## 第6章 向島地区の課題・問題点

### 1 向島駅の課題・問題点

# 図-7 向島駅及び駅前広場の課題・問題点マップ

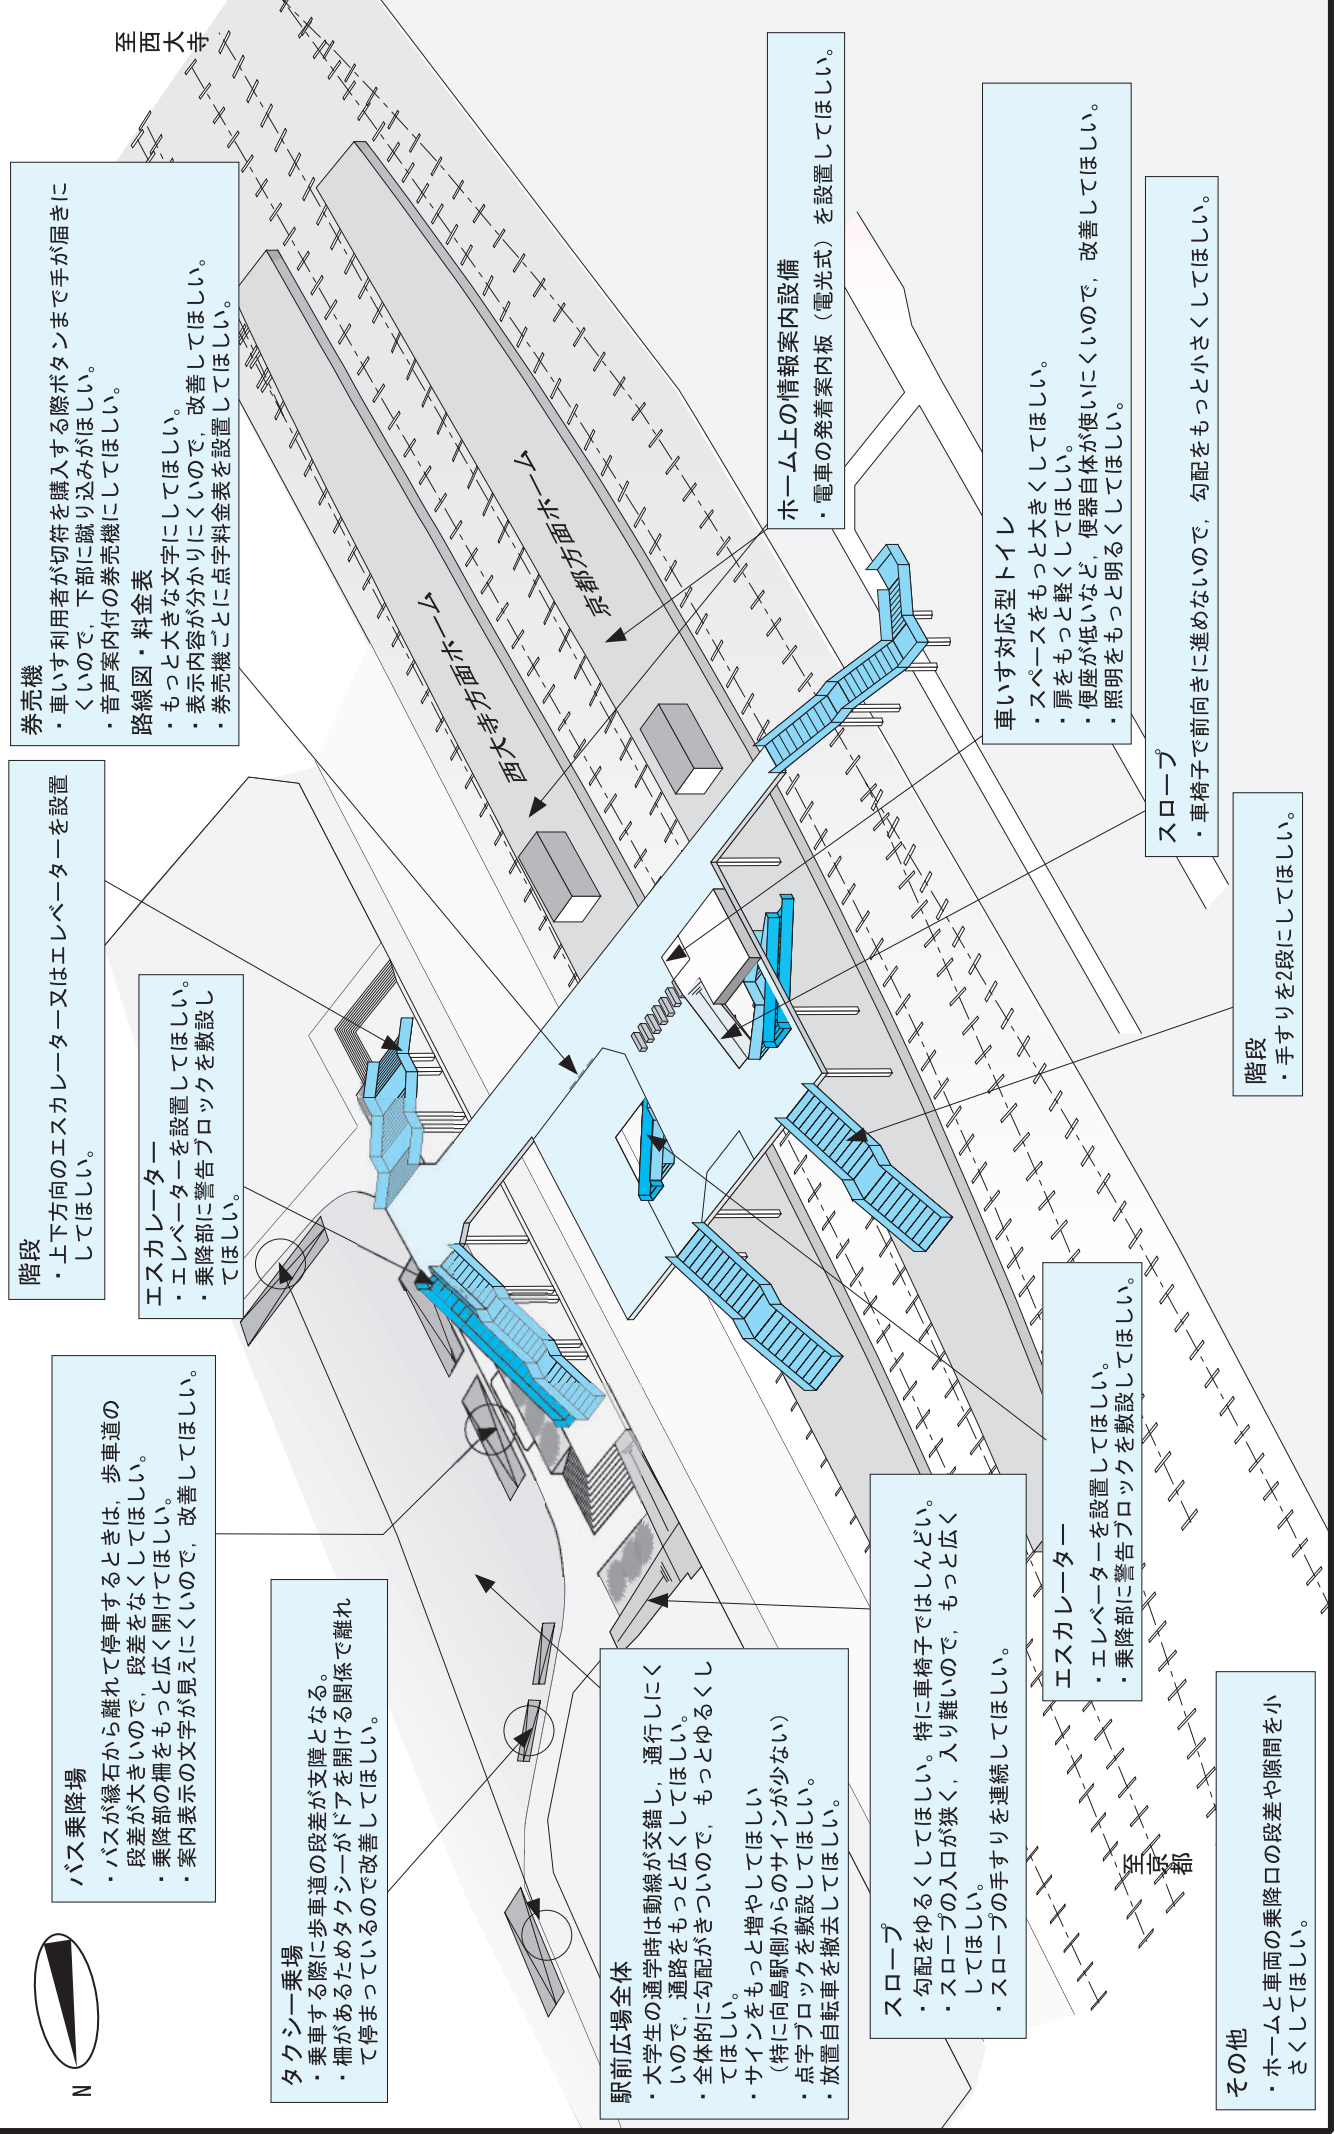
- ・バスが緑石から離れて停車するときは、歩車道の段差が大きいのので、段差をなくしてほしい。
- ・乗降部の柵をもっと広く開けてほしい。
- ・案内表示の文字が見えにくいので、改善してほしい。

- ・上下方向のエスカレーター又はエレベーターを設置してほしい。

- ・エレベーターを設置してほしい。
- ・乗降部に警告ブロックを敷設してほしい。

- ・乗車する際に歩車道の段差が支障となる。
- ・柵があるためタクシードアが開ける関係で離れて停まっているので改善してほしい。

- ・大学生の通学時は動線が交錯し、通行しにくいので、通路をもっと広くしてほしい。
- ・全体的に勾配がきついため、もっとゆるくしてほしい。
- ・サインをもっと増やしてほしい  
(特に向島駅側からのサインが少ない)
- ・点字ブロックを敷設してほしい。
- ・放置自転車を撤去してほしい。

- ・勾配をゆるくしてほしい。特に車椅子ではしんどい。
- ・スロープの入口が狭く、入り難いので、もっと広くしてほしい。
- ・スロープの手すりを連続してほしい。

- ・エレベーターを設置してほしい。
- ・乗降部に警告ブロックを敷設してほしい。

- ・ホームと車両の乗降口の段差や隙間を小さくしてほしい。

- ・車いす利用者が切符を購入する際ボタンまで手が届きにくいので、下部に蹴り込みがほしい。
- ・音声案内の券売機にしてほしい。
- ・路線図・料金表
- ・もっと大きな文字にしてほしい。
- ・表示内容が分かりにくいので、改善してほしい。
- ・券売機ごとに点字料金表を設置してほしい。

- ・電車の発着案内板(電光式)を設置してほしい。

- ・スペースをもっと大きくしてほしい。
- ・扉をもっと軽くしてほしい。
- ・便座が低いなど、便器自体が使いにくいので、改善してほしい。
- ・照明をもっと明るくしてほしい。

- ・車椅子で前向きに進めないのので、勾配をもっと小さくしてほしい。

- ・手すりを2段にしてほしい。
